গণপ্রজাতন্ত্রী বাংলাদেশ সরকার
শ্রম ও কর্মসংস্থান মন্ত্রণালয়
কলকারখানা ও প্রতিষ্ঠান পরিদর্শন অধিদপ্তর

ক্যাপ পর্যবেক্ষণের তথ্য

কারখানার নাম	এভান্ট গার্মেন্টস লিঃ
ঠিকানা	Shirirchala, Maona Vobanipur, Gazipur Sadar, Gazipur
কারখানার কোড	GZP048
কালার কোড

মূল্যায়নের ধরণ: কঠামোগত মূল্যায়ন	পর্যবেক্ষণের তারিখ: ২৬-০২-২০২৩
১. পর্যবেক্ষণ

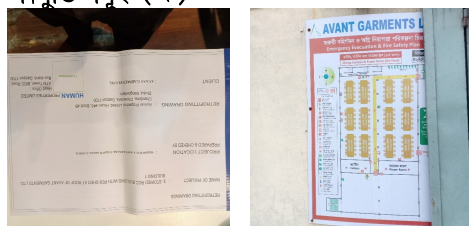
পরিদর্শন পর্যবেক্ষণ	There is a additional structure at roof and a non-engineered shed in ground floor.
ক্যাপ আইটেম ক্যাটাগরি

কার্যক্রম	Building engineer to prepare full set of as built drawing and prepare/update calculations showing the structural adequacy of additional structure taking into account the factory design imposed loading and the as built structure.
সুপারিশের তথ্যসূত্র	
কারখানার কার্যক্রম	[Whom is going to carry out the recommendation?] [How will the recommendation be carried out?]
অগ্রাধিকার	৬ সপ্তাহ
চূড়ান্ত সময়সীমা	০১-০১-১৯৭০
সংশোধিত সময়সীমা	০১-০১-১৯৭০
অগ্রগতির অবস্থা	চলমান
মন্তব্য	30/1/2020: All updated drawings and documents has been submitted to DIFE for approval. Retrofitting has been done according to a drawing without approval of DIFE. 16/7/2020: Same as before. 07.10.2020: Drawings and documents were submitted after correction and awaits approval from DIFE. 18.08.2021: They didn't submit the corrected documents which were told to, to DIFE. 07.08.2022: Drawing & Design not approved from DIFE yet. Retrofitting has been done according to a drawing without approval. 26.02.2023:DEA report received approval from DIFE. But the factory authorities have not started the retrofit work yet.

কার্যক্রম	Produce and actively manage a loading plan for all floor plates within the factory giving consideration to floor capacity and column capacity.
সুপারিশের তথ্যসূত্র	
কারখানার কার্যক্রম	
অগ্রাধিকার	
চূড়ান্ত সময়সীমা	—
সংশোধিত সময়সীমা	—
অগ্রগতির অবস্থা	চলমান
মন্তব্য	30/1/2020: Load plan has been submitted for approval but not posted on floors. 16/7/2020: Same as before. 07.10.2020: Load plan was posted on the floor but not approved from DIFE. They submitted the drawings and documents for load plan and awaits approval. 18.08.2021: Load plan was posted on all the floors but they are not approved from DIFE. They will submit the corrected Documents within short time. 07.08.2022: Load plan has been submitted for approval but not posted on floors. No Approved Floor load plan posted on floor. 26.02.2023:DEA report received approval from DIFE. But the factory authorities have not started the retrofit work yet.
